**DODATEK č. 1
ke smlouvě o dílo**

„B 062 – Švehlova, oprava mostu, č. akce 1022, Praha 15“

**II.
Předmět Dodatku**

ZMĚNA CENY STAVBY

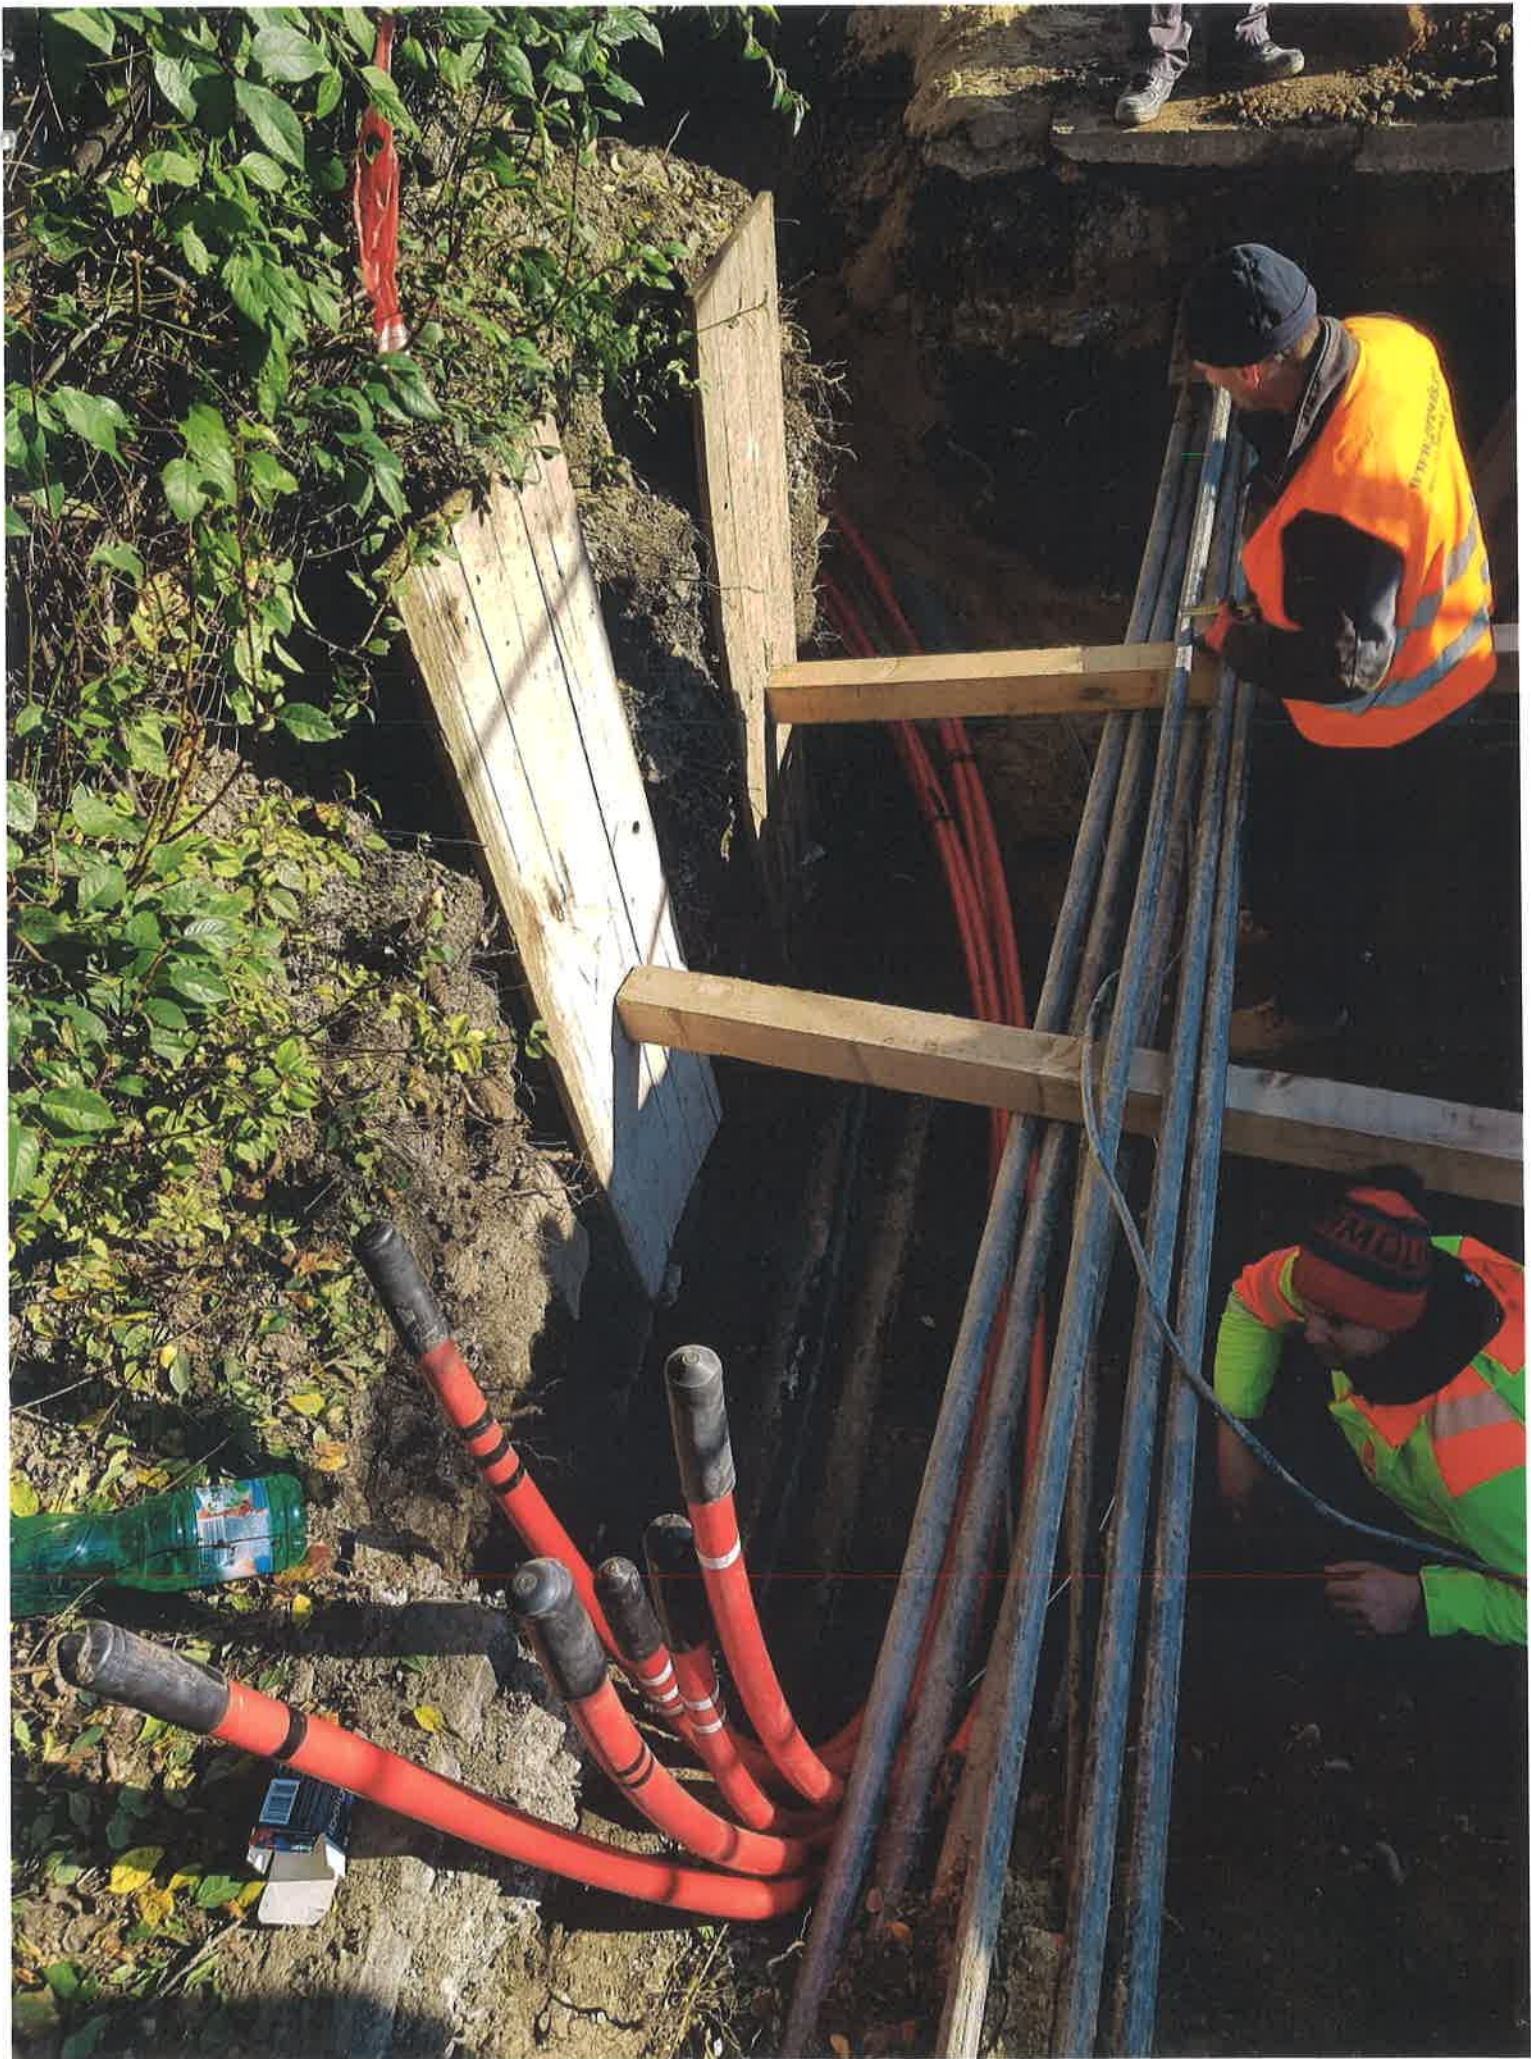
Odůvodnění víceprací v souvislosti s přeložkou VN a sdělovacího kabelu PRE (SO 411): Z důvodu aktualizace vyjádření správce sítě (PREdistribuce, a.s.) a na základě odlišné skutečnosti zjištěné po odkrytí oproti předpokladům D - hloubka uložení, poloha spojkovišť a jiné množství vodičů

VN - dochází k aktualizaci rozsahu zemních prací počtu spojkovišť, objemu materiálu a vyčíslení nákladů souvisejících s příkazem "B" PREdistribuce, a.s.

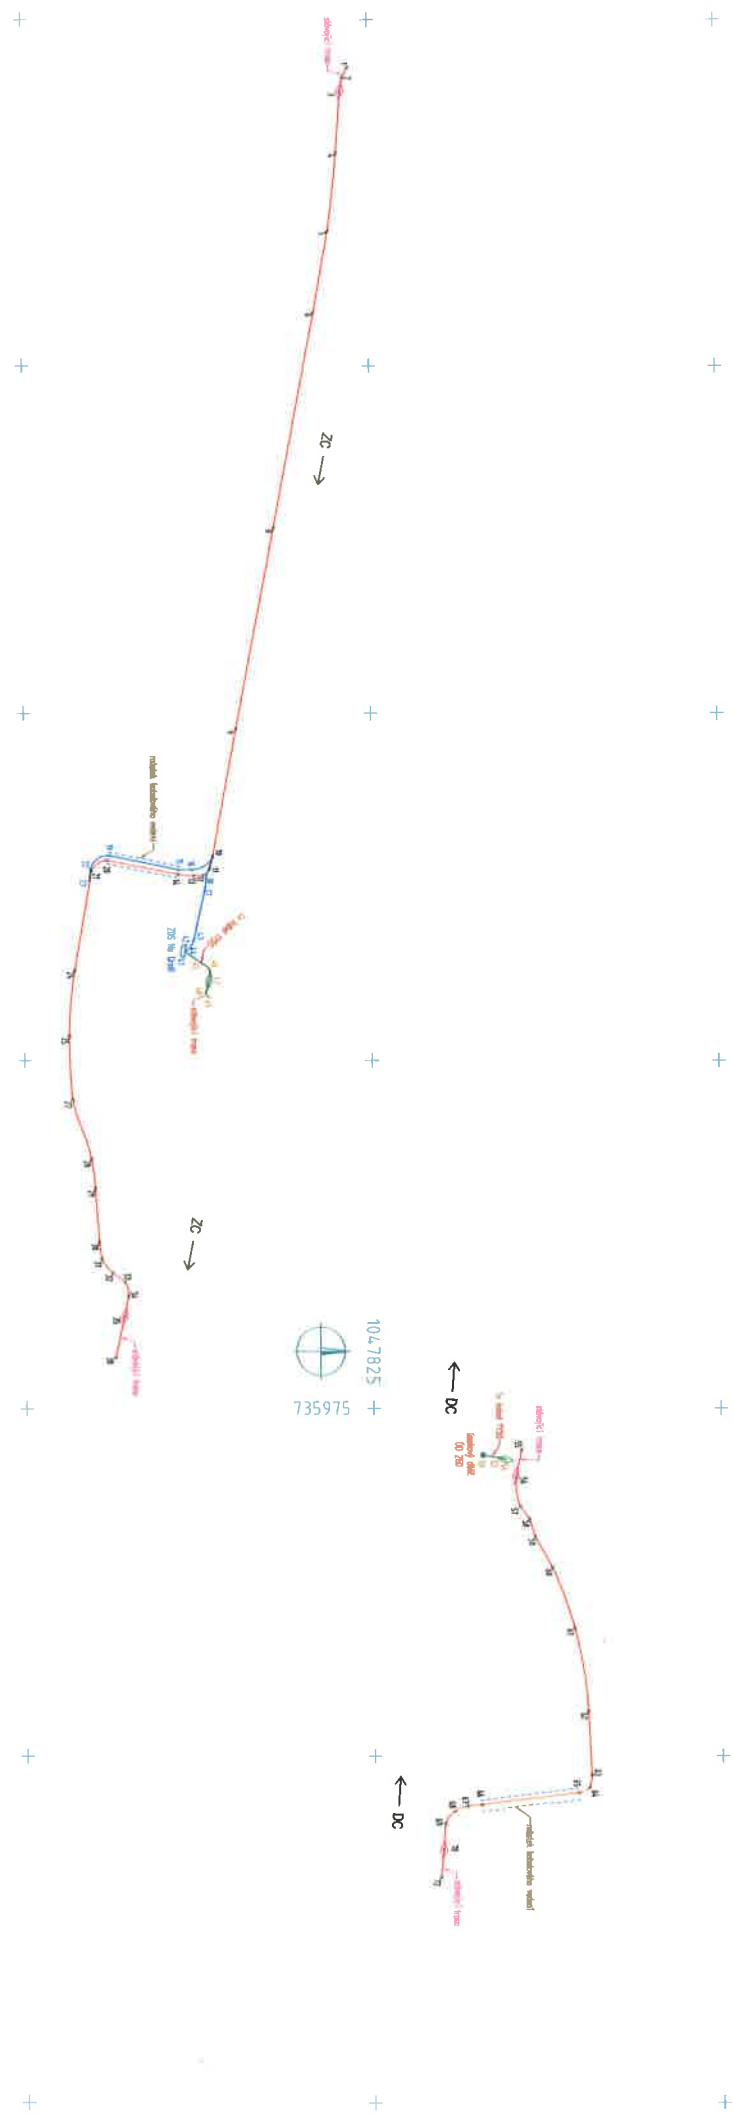
SO 433 Příložka NN DTT - sdělovací kabel
 Na základě odlišné skutečnosti zjištěné
 po odkrytí oproti předpokladům DVZ,
 pobhu Spojovací. Dochází k aktualizaci
 rozsahu zemních prací, objem materiálu
 a diagnostika pobhu spojovací (měřící
 vůz DTT)
